N/Réf. : BXL21604\_706\_PREA  
Gest. : GM  
V/Réf. : 2043-0493/15/2023-115PR  
Corr: Stéphane Duquesne

**BRUSSEL. Sint-Jan-Berchmanscollege-Ursulinenstraat, 4 (arch. G. Cochaux)**  
(= beschermd als geheel: de totaliteit van de Sint-Michielskapel, de gevels, hierbij inbegrepen de structuur van de overdekte binnenplaats, de bedaking, de voormalige refter (huidige gymnastiekzaal) en de totaliteit van het oorspronkelijke schrijnwerk en hang- en sluitwerk, zowel aan de binnen- als aan de buitenkant)  
Principeadvies : Vervanging van de ramen in de refter, zijde Priemstraat

#### Advies van de KCML

*Foto's uit het aanvraagdossier*

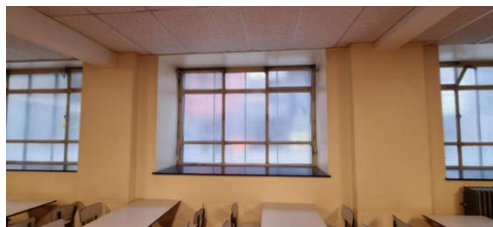
De raamopeningen van refter in de sokkelverdieping aan de kant van de Priemstraat zijn vandaag uitgerust met niet-oorspronkelijke stalen ramen voorzien van een ondoorzichtige beglazing. Aan de buitenzijde bevindt zich voor de ramen niet-origineel traliewerk. Deze bestaande ramen hebben geen intrinsieke erfgoedwaarde en zijn weinig esthetisch. Er dient te worden opgemerkt dat de raamopeningen ook gewijzigd werden en niet overeenstemmen met de toestand van het oorspronkelijke ontwerp (kleinere 3-ledige raamopeningen gescheiden door verticale stijlen uit natuursteen). De bestaande ramen

werden mogelijk op het ogenblik van die verbouwing geplaatst, net zoals het traliewerk aan de buitenkant dat dus evenmin oorspronkelijk is en bovendien weinig esthetisch.

**De KCML brengt een gunstig advies uit over het principe om de bestaande metalen ramen zonder erfgoedwaarde te vervangen door nieuwe houten ramen volgens het voorgestelde model.** De vormgeving, materiaal- en kleurkeuze betekent een aanzienlijke verbetering van de bestaande toestand. Omwille van hun beperkte visuele impact, rekening houdend met de positie van de ramen in de sokkelverdieping, kan ook de plaatsing van de ventilatieroosters worden goedgekeurd.
